Mission régionale d'autorité environnementale

**Avis sur l'étude d'impact relative au
dossier de demande d'autorisation environnementale
du projet de construction d'une centrale électrique à
biomasse liquide à Saint-Martin**

N° MRAe : 2026APSM2

Figure 3 : Carte de synthèse des mesures d'évitement, de réduction, de compensation, et d'accompagnement

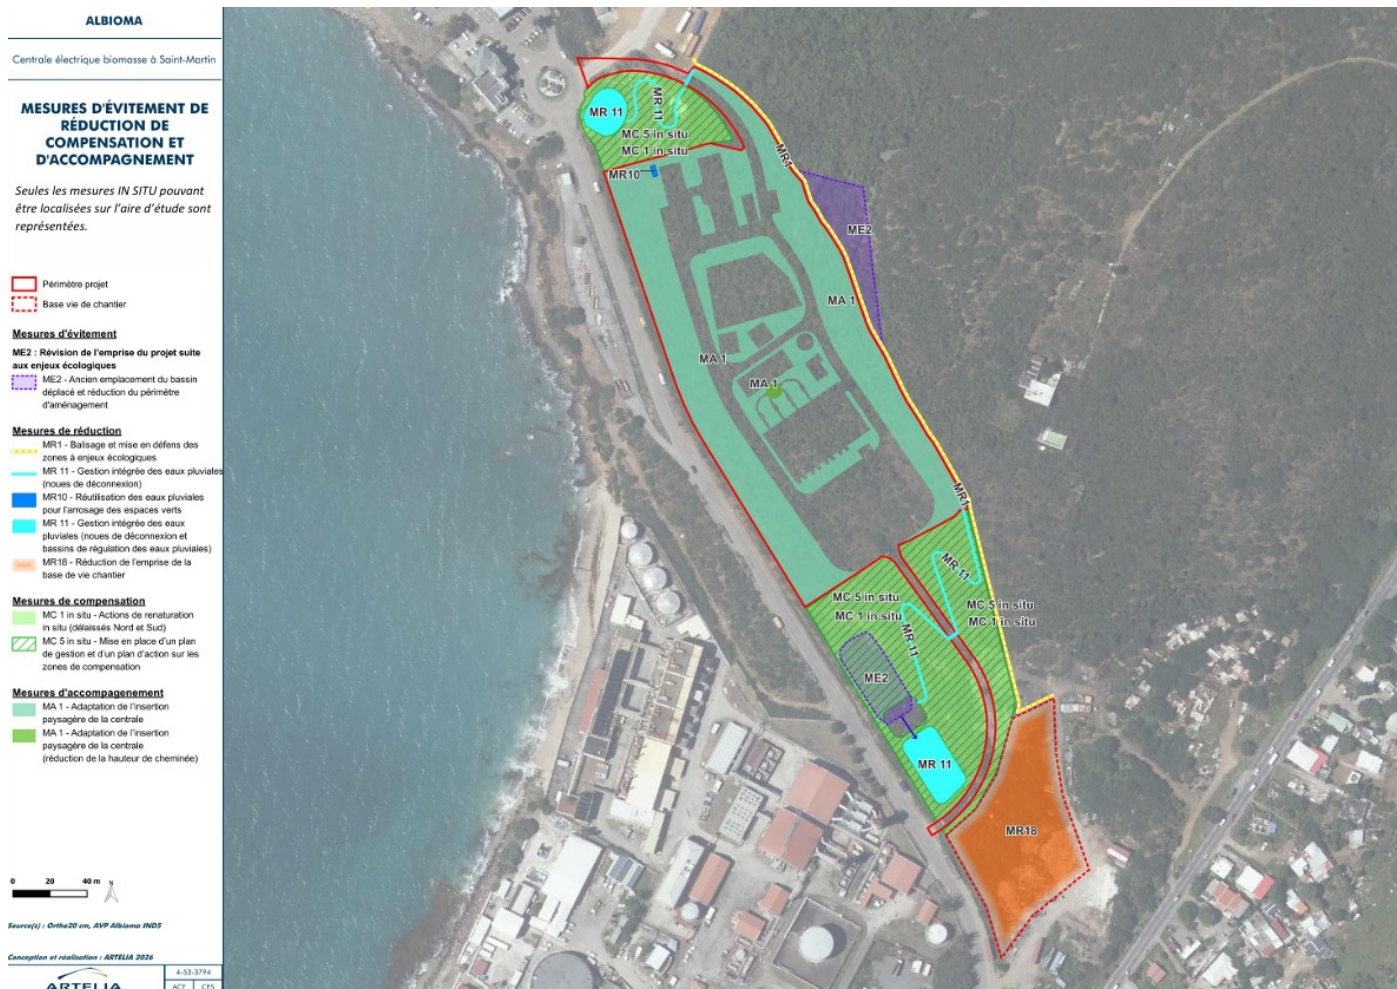
Cependant, l'analyse de l'étude d'impact révèle des lacunes importantes qui démontrent une prise en compte insuffisante des enjeux écologiques.

D'autres manquements sont également à signaler, notamment la non prise en compte des listes rouges pour la faune (UICN, Guadeloupe), la description de mesures insuffisamment cartographiées pour être opérationnelles. C'est le cas des mesures concernant l'éclairage (MR9) et le balisage (MR1/MR18).

- ***de revoir le périmètre d'étude et effectuer les inventaires faunes complémentaires qui seraient nécessaires ;***
- ***de renforcer l'action de gestion des espèces exotiques envahissantes (EEE) en proposant un plan de lutte contre les EEE à plus long terme (incluant suivi au-delà de 3 ans) ;***
- ***d'approfondir l'analyse des incidences et des effets cumulés en prenant en compte les incidences indirectes en dehors de l'emprise du projet ;***
- ***d'améliorer la qualité de la mesure de compensation en assurant son opérationnalité et sa pérennité.***
